柏崎刈羽3号炉 高経年化技術評価に関わる審査コメント反映整理表(共通)

柏崎刈羽3号炉 高経年化技術評価に関わる審査コメント反映整理表(低サイクル疲労)

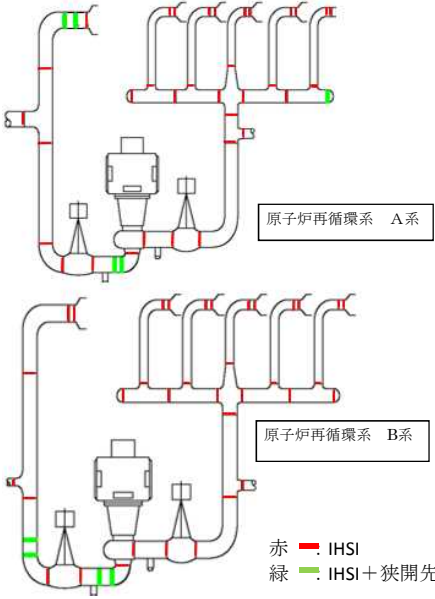
5	SCC	10月26日	別冊 (配管)	1-17	再循環系のステンレス鋼配管に施した応力腐食割れ対策(狭開先及び高周波誘導加熱応力改善工法(IHSI))箇所を図示して説明すること。	<p>再循環系のステンレス鋼配管に施した応力腐食割れ対策(狭開先及び高周波誘導加熱応力改善工法(IHSI))箇所を下記図にて示す。</p>  <p>赤 IHSI 緑 IHSI+狭開先</p>	2022年11月25日	
6	腐食	10月26日	補足説明資料 (共通事項)	2-4	表2-1 番号13、15、16:▲としてるが、点検時に目視点検を行っているので△①となるのではない。▲であるならその理由を説明すること。	<p>当該部位である「端子台接続、電動弁コネクタ接続、同軸コネクタ接続」については、点検時に目視点検を行っているので、△①事象に整理することが適切であるため、補足説明資料(共通事項)を見直した。 (補足説明資料(共通事項)別紙1 1-36ページ、別紙2 2-4ページ)</p> <p>また、別冊(ケーブル)についても、補足説明資料(共通事項)同様の記載があるため、今後補正を行う。 (別冊(ケーブル)6-16~18、20、21ページ)</p>	2022年11月25日	
7	高サイクル疲労割れ	10月26日	補足説明資料 (共通事項)	2-6	表2-1 番号27:「なお、高サイクル疲労割れの事象が発生した際には、配管・サポートの見直しを行うこと」としているということは、発生する可能性があるということで、それでも▲事象としていること理由を説明すること。	<p>当該事象については、ディーゼル機関近傍で比較的振動が大きいため、共振を防ぐよう設計・施工されていることから、高サイクル疲労割れが発生する可能性は小さい。 「なお、高サイクル疲労割れの事象が発生した際には、配管・サポートの見直しを行うこと」とは、高サイクル疲労割れが発生した場合の運用として記載している。</p>	2022年11月25日	
8	摩耗、素線切れ等	10月26日	補足説明資料 (共通事項)	1-64	表1-1 番号337:事象が原因で取替を行っているにもかかわらず△①になる理由を説明すること。	<p>当該事象については、これまでの点検結果より摩耗、素線切れ等は傾向が変化する要因があるとは考え難いことから、高経年化対策上着目すべき経年劣化事象ではないと判断している。 「クレーン等安全規則」による基準に基づきワイヤロープの取替を行っている。とは、取替の実績ではなく、取替の運用として記載している。</p>	2022年11月25日
